PROPUESTA DE DICTAMEN TÉCNICO

INFORME SOBRE LA SOLICITUD SA-17/05 REV. 1 DE APRECIACIÓN FAVORABLE DEL PLAN DE MEDIDAS PARA LA ADAPTACIÓN AL CUMPLIMIENTO DEL CRITERIO 19.4 DE LA INSTRUCCIÓN DEL CONSEJO IS-27 DE CN COFRENTES

Solicitud SA-17/05 Rev. 1 de apreciación favorable del plan de medidas para el cumplimiento del criterio 19 de la Instrucción del Consejo IS-27, de CNC, y de acuerdo con la Instrucción Técnica Complementaria (ITC) CSN/ITC/SG/ COF/13/04.

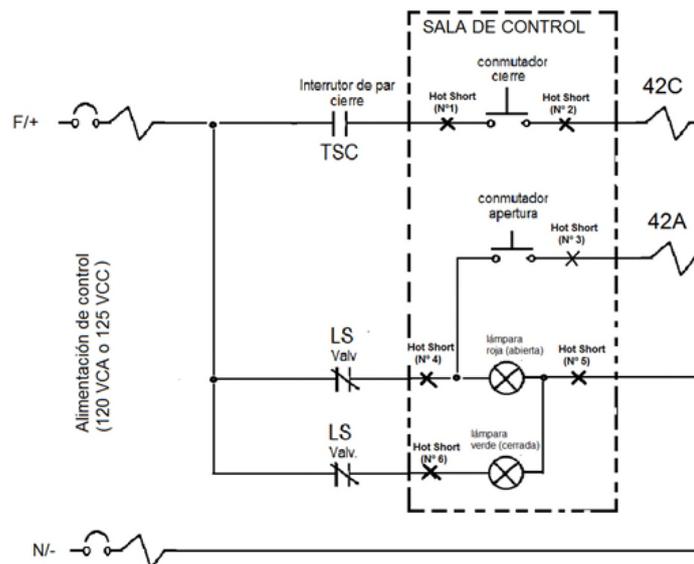
Con respecto al caso 3) Válvulas motorizadas (MOV's) de 125 Vcc (E51-F010/F013/F019/F022/F031/F045/F046/ F059/F068/F095/C002), del análisis realizado por CNC cabría destacar lo siguiente:

La alimentación al circuito de control de las válvulas motorizadas de corriente continua se realiza a 125 Vcc desde el CCM ED1 situado en el edificio auxiliar. Las alimentaciones posibles diferentes de la misma división en paneles de SC son de 120 Vca y 125 Vcc.

En un “hot-short” de Nº 2/3, el contacto con el conductor positivo de un cable de cc actuaría la válvula baipaseando la protección de la válvula (por par, TSC, o final de carrera, LS), equivaliendo a una señal permanente de orden de apertura/cierre sin ninguna protección que corte la maniobra. Ello es debido a que, además de estar baipaseados el interruptor de par o final de carrera, también está baipaseada la protección térmica solo presente en pruebas (49). En este escenario se podrían producir daños a las bobinas del motor y daños mecánicos que impidan que la válvula pueda ser actuada incluso manualmente. A continuación se describe con más detalle esta posibilidad de daño a la vista del circuito típico representado.

Generalmente, en las válvulas motorizadas, la señal de apertura/cierre que proviene de la actuación del conmutador de actuación de Sala de Control energiza la bobina de apertura/cierre (42A/42C) que cierra los contactores que proporcionan la tensión de giro al motor en sentido de apertura/cierre. Este suministro de tensión al motor permanece hasta que la válvula completa su recorrido, siendo los interruptores de final de carrera (LS, normalmente usado para finalizar la apertura) y par (TSC, normalmente usado para finalizar el cierre), situados sobre la propia válvula, los encargados de cortar dicho suministro de tensión.

Debido al conexionado eléctrico de las protecciones de par y final de carrera TSC/LS descritas, en un “hot-short” Nº 2/3 podrían baiparsearse de forma que el corte de suministro de tensión al motor quedaría impedido, con la consiguiente posibilidad de daño tanto eléctrico al motor, por sobrecalentamiento, como mecánico a la válvula.

Mediante la actuación del selector de transferencia correspondiente del panel de parada remota se independiza la posible propagación de fallos al control de la válvula desde sala de control, pero la válvula puede haber quedado dañada por el “hot-short” producido con anterioridad a la transferencia.

Para resolver la problemática identificada en el análisis de los circuitos de los casos 3,4, y 5, para las otras 12 válvulas del sistema E12 (E12-F003A/F004A/F006A/F006B/F008/F009/F024A/F027A/F047A/F053A/ F064A/F068A), y al objeto de proteger la lógica de las válvulas afectadas a causa de “hot-shorts”, la solución propuesta es una modificación de diseño consistente en el cambio de cableado interno en los paneles de sala de control de las citadas válvulas, de modo de modo que ante la presencia de un “hot-short” producido en sala de control las válvulas queden protegidas en la maniobra de cierre por el interruptor de par de cierre (TSC) y en la maniobra de apertura por el final de carrera (LS4), quedando de esta forma operativas una vez realizada la transferencia al panel de parada remota división I. Conceptualmente esta solución coincide con la descrita en la NRC Information Notice 92-18.

Para la realización de este cambio de lógica se instalan, en el CCM correspondiente de cada una de las MOVs, dos nuevos relés auxiliares: TSCX (actuado por el interruptor de par de cierre TSC) y LS4X (actuado por el final de carrera LS4).

Un contacto NA (normalmente abierto) del relé TSCX se cablea en serie con la bobina del contactor de cierre 42C, de forma que ante un “hot-short” (alimentación directa desde sala de control) se corte la maniobra al sobrepasar el par máximo, quedando de esta forma protegida la válvula. De igual forma, un contacto NA del relé LS4X se cablea en serie con la bobina del contactor de apertura 42A, de forma que ante un “hot-short” (alimentación directa desde sala de control) se corte la maniobra al actuar el final de carrera, quedando de esta forma protegida la válvula.

La evaluación del CSN considera aceptable la modificación propuesta, puesto que garantizaría la separación eléctrica requerida en la situación planteada de “hot-short” sin afectar a la función de apertura/cierre de las válvulas motorizadas. Con ella se resolvería la problemática correspondiente a los casos de los circuitos pertenecientes a las válvulas motorizadas identificadas por CNC como necesarias para la parada segura.

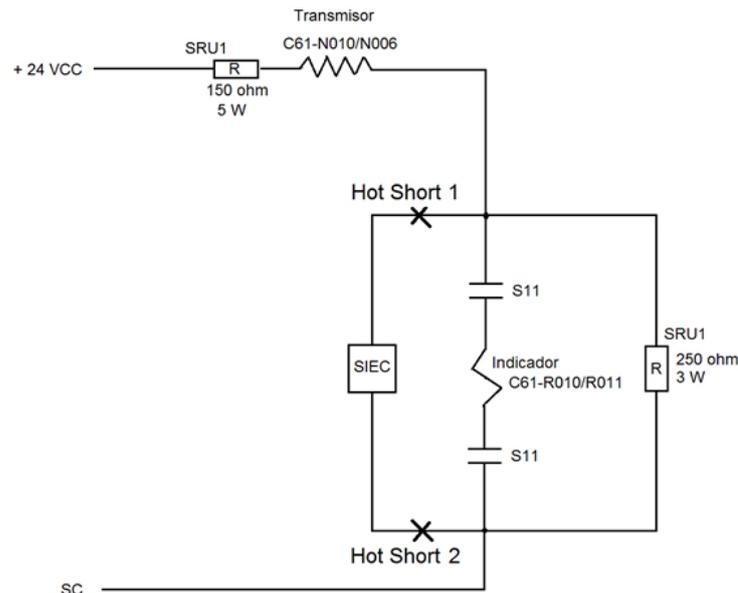
Con respecto al caso 7) Instrumentación de la caldera nuclear [C61-N006 (R011) y C61-N010 (R010)], del análisis realizado cabría destacar lo siguiente:

Las señales de nivel y presión en la vasija, dadas por los transmisores C61-N010 y C61-N006 respectivamente, en operación normal son indicadas solamente en el ordenador de planta SIEC, no existiendo otra indicación en sala de control. En caso de abandono de

sala de control, tras actuar el selector de transferencia, dichas señales son llevadas hacia los indicadores C61-R010 y C61-R011 del panel de parada remota.

La alimentación posible diferente de la misma división en panel de Sala de Control es de 220 Vca.

Mediante la actuación del selector de transferencia en el panel de parada remota C61-P001 (cierre de contactos S11), el indicador (C61-R010/R011) se queda permanentemente conectado con la Sala de Control a través del cable de conexión con el SIEC (sin posibilidad de aislamiento de los posibles fallos provenientes de sala de control), por lo que, con la evolución de un posible incendio en el tiempo, pueden producirse daños en el mismo.

Para resolver la problemática identificada en el análisis de los circuitos de los casos 7,8 y 9, CNC propone una modificación de diseño para independizar la instrumentación de indicación del Panel de Parada Remota.

Por ello, la modificación de diseño contempla la independización de los indicadores del panel de parada remota mencionados de la propagación de fallos desde sala de control, mediante la desconexión de dichas señales del SIEC.

La evaluación del CSN considera aceptable la modificación propuesta, puesto que independizará los indicadores del panel de parada remota división I mencionados de la propagación de fallos desde sala de control, sin afectar a las funciones de vigilancia post-accidente de sala de control relacionadas con la seguridad, las cuales utilizan lazos de instrumentación específicos que no se ven afectados por esta modificación.

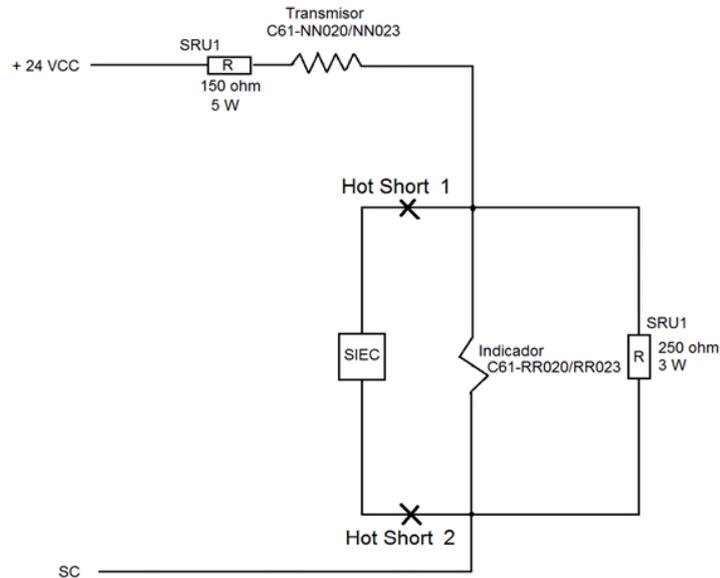
Con respecto al caso 8) Indicadores C61-RR020/RR023 del sistema C61, del análisis realizado cabría destacar lo siguiente:

Las señales de nivel de la piscina de supresión y presión del pozo seco, dadas por los transmisores C61-NN020 y C61-NN023 respectivamente, en operación normal son indicadas en el ordenador SIEC, no existiendo otra indicación en sala de control, y en los indicadores C61-RR020 y C61-RR023 del panel de parada remota.

La alimentación posible diferente de la misma división en panel de Sala de Control es de 220 Vca.

En este caso no existe maneta de transferencia, ni tampoco ninguna posibilidad de aislar los posibles fallos en sala de control, por lo que, el indicador del panel de parada remota (C61-RR020/023) queda permanentemente conectado con la sala de control a través del cable de conexión con el SIEC y, con la evolución de un posible incendio en el tiempo, pueden producirse daños en el mismo.

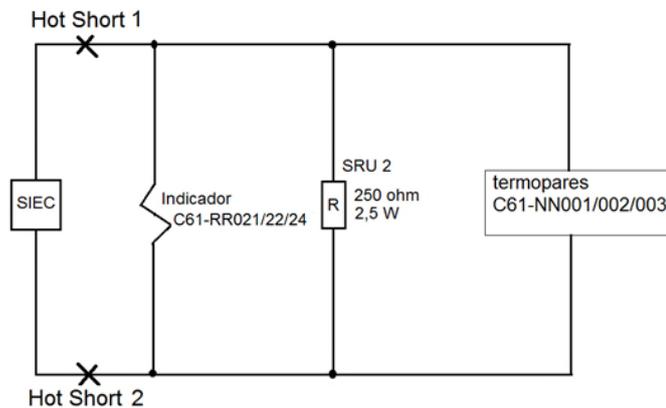
Con respecto al caso 9) Indicadores C61-RR021/RR022/RR024 del sistema C61, del análisis realizado cabría destacar lo siguiente:

Las señales de temperaturas piscina de supresión y del pozo seco, dadas por los termopares C61-NN001/NN002/NN003, son indicadas solamente en el ordenador SIEC, no existiendo otra indicación en sala de control, y en los indicadores (C61-RR021/RR022/RR024) del panel de parada remota.

La alimentación posible diferente de la misma división en panel de sala de control es de 220 Vca.

En este caso no existe maneta de transferencia ni tampoco ninguna posibilidad de aislar los posibles fallos en sala de control, por lo que el indicador (C61-RR021/022/024) queda permanentemente conectado con la sala de control a través del cable de conexión con el SIEC y, con la evolución de un posible incendio en el tiempo, pueden producirse daños en el mismo.
